TNO-rapport**TNO 2018 R10927****Second opinion advies breedplaten Turfmarkt
147****Building, Infrastructures &
Maritime**Stieltjesweg 1
2628 CK Delft
Postbus 155
2600 AD Delftwww.tno.nlT +31 88 866 20 00
F +31 88 866 06 30

Datum	21 augustus 2018
Auteur(s)	ir. H. Borsje ir. G.G.A. Dieteren
Exemplaarnummer	100316338
Oplage	
Aantal pagina's	55 (incl. bijlagen)
Aantal bijlagen	
Opdrachtgever	Ministerie van Justitie en Veiligheid Turfmarkt 147 2511 DP Den Haag
Projectnaam	
Projectnummer	060.34882/01.01

In het pand Turfmarkt zijn onderdelen van de ministeries van BZK en JenV gehuisvest. In overleg tussen de bestuurders en de medezeggenschapsorganen is besloten een inventarisatie van risico's te laten plaatsvinden op de vloerconstructie, en in dat kader TNO om een second opinion te vragen op een drietal aspecten:

Figuur 3.1: Detail 07b; aansluiting vloerdelen aan vloer in stabiliteitskern

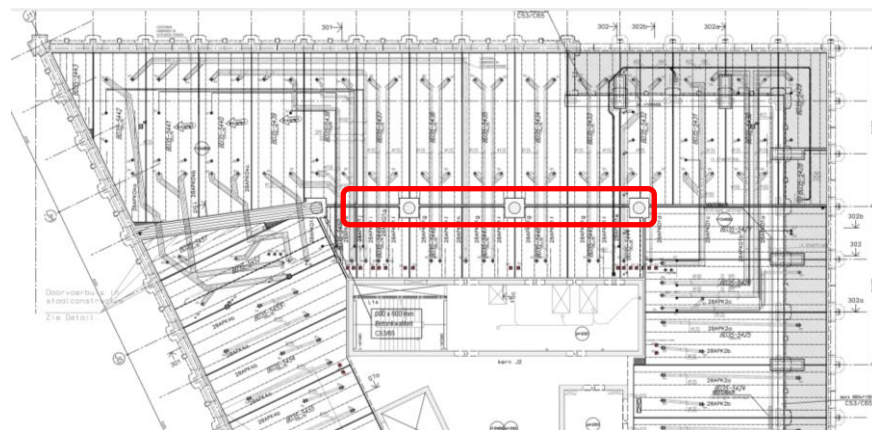
- In bovenstaand detail dsn 07b is in kleur een tweetal mogelijke bezwijkvlakken getekend. Bij deze bezwijkvorm (die bij Eindhoven Airport maatgevend bleek te zijn) wordt er geen wapening aan de onderzijde van de vloer doorsneden. De aansluiting volgens detail dsn 07b wordt door TNO even kritisch geacht als andere plaatnaden waar positieve momenten door primaire krachtsafdracht optreden.

TNO concludeert op basis van de beschikbare informatie dat de aansluiting volgens detail dsn 07b even risicovol is als andere plaatnaden en dat ook hier de

aanwezigheid van positieve momenten ter plaatse van de plaatnaden (trek aan de onderzijde) gecontroleerd moet worden. Dat wil zeggen dat deze delen van de vloer minimaal ingedeeld moeten worden in het “oranje” gebied, met huidig gebruik handhaven.

Uit een steekproef op de berekende optredende maximale momenten ter plaatse van de aansluiting van de breedplaten in de kern met de breedplaten in de omringende vloer blijkt dat deze vloerdelen bij optreden van positieve momenten ingedeeld kunnen worden in het “oranje” gebied, met huidig gebruik handhaven.

Figuur 5.1: Voorbeeld van een gebied met geringe delaminatie (bouwdeel C, verdieping 7, gebied 6)

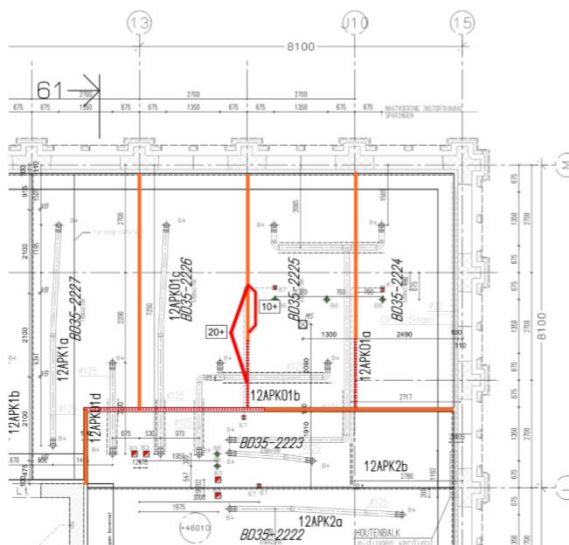
Naar het oordeel van TNO is Zonneveld hier heel consequent maar iets te conservatief in geweest. Voor kleine zones met delaminatie, met een beperkte breedte, acht TNO het zeer waarschijnlijk dat die niet zijn ontstaan door “overbelasting”, maar door onvolkomenheden tijdens de uitvoering en/of uitdrogingskrimping van de breedplaten. Die zones geven daardoor geen verhoogd risico, waardoor ze direct ingedeeld kunnen worden in het “oranje” gebied, met huidig gebruik handhaven.

De figuren 5.1 en 5.2 geven twee voorbeelden van gebieden met geringe delaminatie. Een compleet overzicht van de gebieden waar het voorgaande van toepassing is, is weergegeven in hoofdstuk 8.

Figuur 5.5: Snedekrachten langs de naad als deze niet als scharnier is gemodelleerd (bron Zonneveld [08])

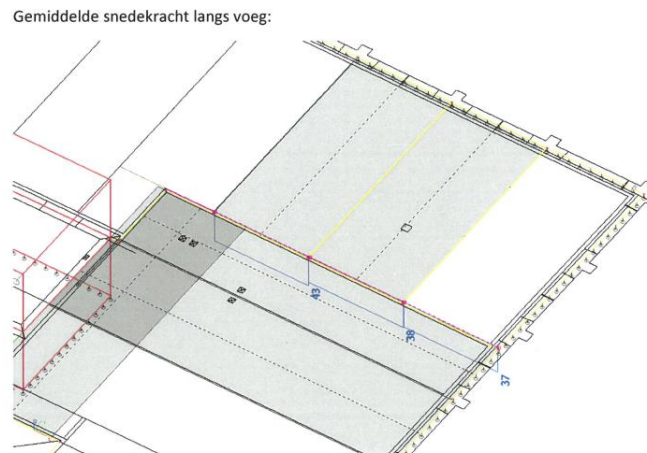
Naar aanleiding van het voorgaande is aan Zonneveld gevraagd om de situatie met een tweetal “open voegen” en geen scharnier in de aansluitende plaatnaad ook voor een specifiek geval qua krachtswerking inzichtelijk te maken. De hierbij berekende snedekrachten zijn weergegeven in figuur 5.5.

Het maximaal optredende moment in de aansluiting is lager dan het door Zonneveld uitgerekend moment horende bij een schuifspanning van 0,4 MPa. Op basis van deze berekening kan geconcludeerd worden dat de strokenmethode voor dit geval inderdaad toegepast kan worden. De schematisering met een scharnier is daarbij overigens volgens TNO dan niet nodig.

Figuur 5.6: Delaminatie in de langsnaad die doorloopt tot aan de dwarsnaad (bouwdeel C, verdieping 28, gebied 6)

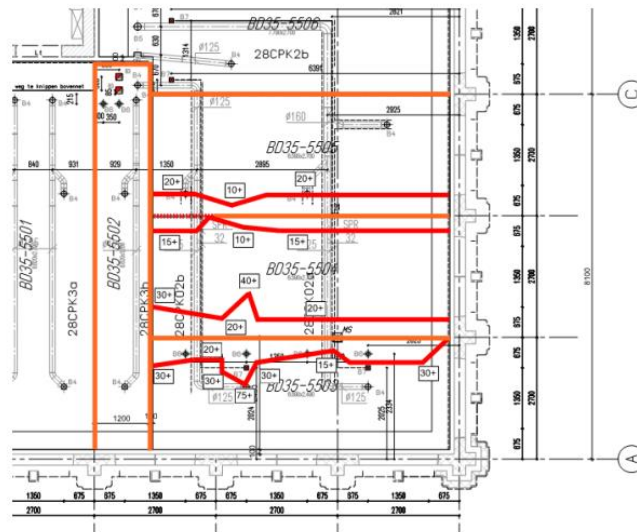
Voor de beoordeling of de strokenmethode wel of niet toegepast kan worden is, zonder dit uitgebreid onderzocht te hebben, door TNO aangenomen dat de aangetroffen delaminatie in de langsnaden (open voegen in het model) niet tot aan de scharnierend veronderstelde aansluiting moet lopen. Bij de delaminatie zoals getoond in figuur 5.6 is een deel van koppelstaven in het scharnier geheel gelegen

in gedelamineerd gebied. De werking van deze koppelstaven is niet aangetoond. In een dergelijk geval kan de strokenmethode naar het oordeel van TNO niet toegepast worden.

Figuur 5.7: Delaminatie in de langsnaad die niet doorloopt tot aan de dwarsnaad (bouwdeel C, verdieping 29, gebied 6)

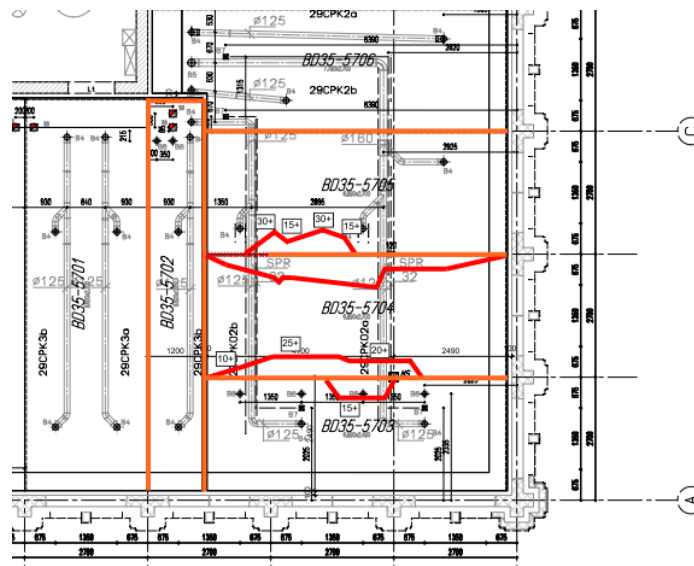
De delaminatie kan echter ook verlopen zoals in figuur 5.7 is aangegeven. Daarbij gaat TNO er vanuit dat de koppelstaven wel voldoende verankerd zijn om de optredende krachten over te kunnen dragen, waardoor het toepassen van de strokenmethode wel is toegestaan. Wat niet wegneemt dat hierbij dus wel nog de als scharnier aangenomen plaatnaad nader onderzocht moet worden op de aanwezigheid van delaminatie.

Figuur 8.3: Bouwdeel A, verdieping 22, gebied 2

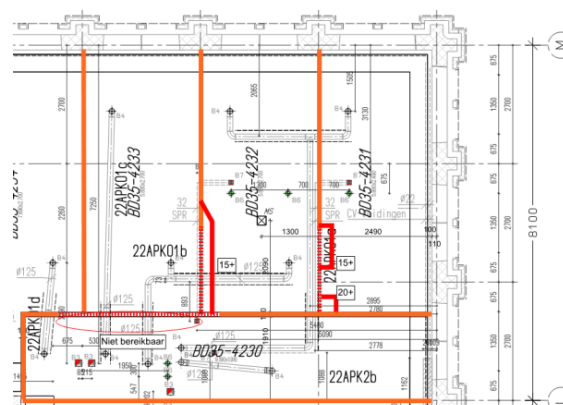
In vervolg op de vorige paragraaf geldt dat bij enkele gebieden de delaminatie in de langsnaden doorloopt tot aan het veronderstelde scharnier. Voor die gebieden is de werking van het veronderstelde scharnier mogelijk niet gewaarborgd, daar een deel van de koppelwapening aan één zijde van de plaatnaad volledig in onthecht gebied gelegen is. Hier wordt toepassing van de strokenmethode door TNO ontraden, hetgeen betekent dat deze gebieden in het "rode" gebied ingedeeld moeten worden.

Figuur 8.7: Bouwdeel C, verdieping 29, gebied 7 [08]

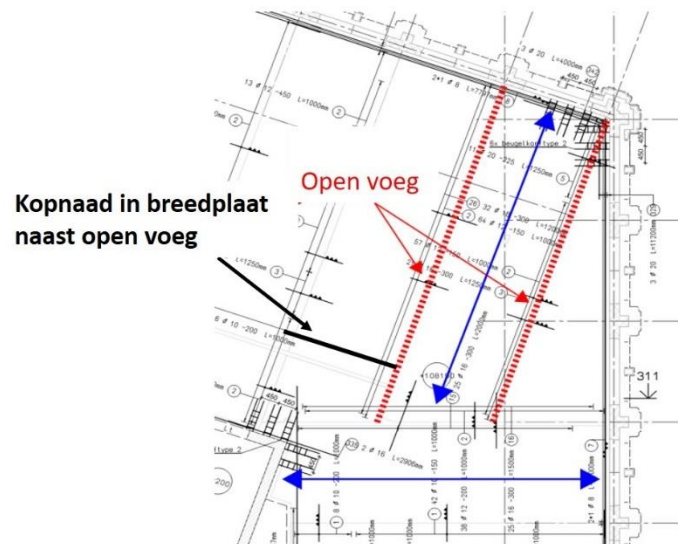
- 8.3.3 *Strokenmethode discutabel daar naastgelegen vloerstrook ook een kopnaad bevat*
Voor een aantal gebieden waar de strokenmethode is toegepast geldt dat er direct naast de als open voeg veronderstelde plaatnaad er een kopnaad in het veld aanwezig is (zie figuur 8.7). Er is voor zover TNO dit kan nagaan niet gecontroleerd wat het spanningsniveau in deze naad wordt. Tevens is niet te voorspellen wat het ontstaan van een scheur in de langснаad voor een effect heeft op deze kopnaad. Mogelijk heeft dit tot gevolg dat deze kopnaad ook onthecht en zodoende faalt. TNO adviseert zodoende om in deze gevallen de strokenmethode niet toe te passen, hetgeen betekent dat deze gebieden in het “rode” gebied ingedeeld moeten worden.
